「東松山市太陽光発電設備の適正な設置及び管理に関する 条例」に基づく、当初計画からの変更による説明会

(仮称) 埼玉東松山上野本1077-1他営農型太陽光発電所

(仮称) 埼玉東松山上野本1421-1営農型太陽光発電所

2. 当初説明からの変更点について

事業概要

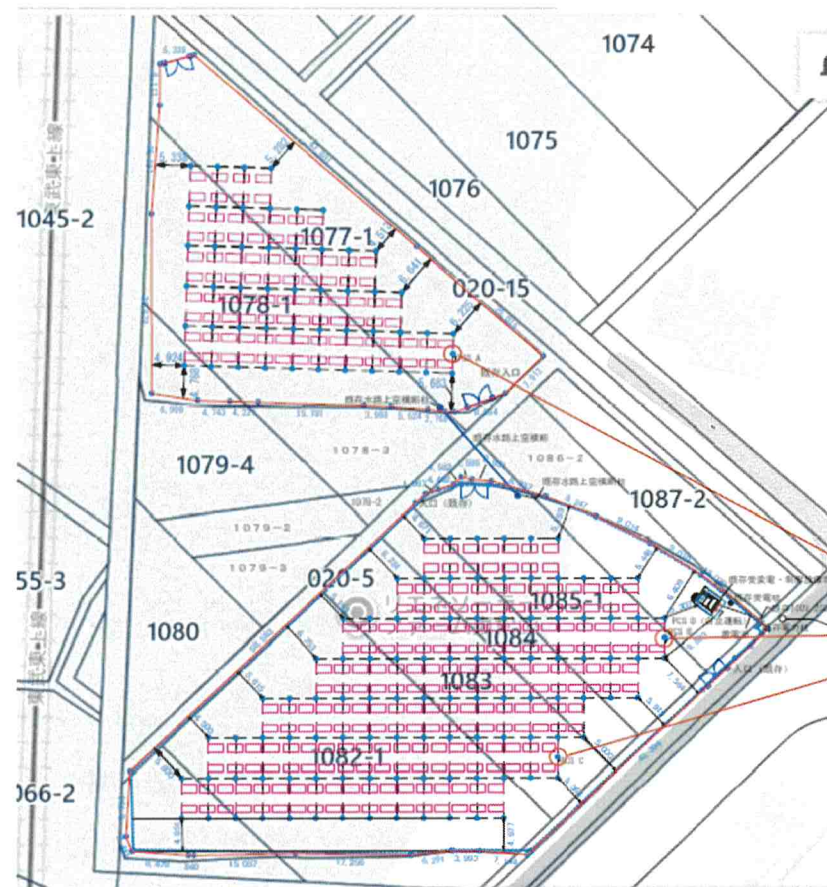
変更箇所	変更前	変更後
発電設備の名称	(仮称)東松山上野本1077-1 営農型太陽光発電所	リエネソーラーファーム東松山
代表取締役	星野 浩明	田中 辰明
支柱の本数	150本	153本
維持管理業者	リニューアブル・ジャパン株式会社	株式会社リエネ・エナジー

変更箇所	変更前	変更後
発電設備の名称	(仮称)東松山上野本1421-1 営農型太陽光発電所	リエネソーラーファームTENOHHA東松山
代表取締役	星野 浩明	田中 辰明
支柱の本数 引込柱の本数	55本 1本	57本 2本
維持管理業者	リニューアブル・ジャパン株式会社	株式会社リエネ・エナジー

支柱の本数：施工段階において、当該地の地盤が想定以上に軟弱であることが判明し、パワーコンディショナーの設置箇所、引込柱について、安全性確保の観点から追加での支柱が必要であるため。

杭を追加

杭と支柱の追加
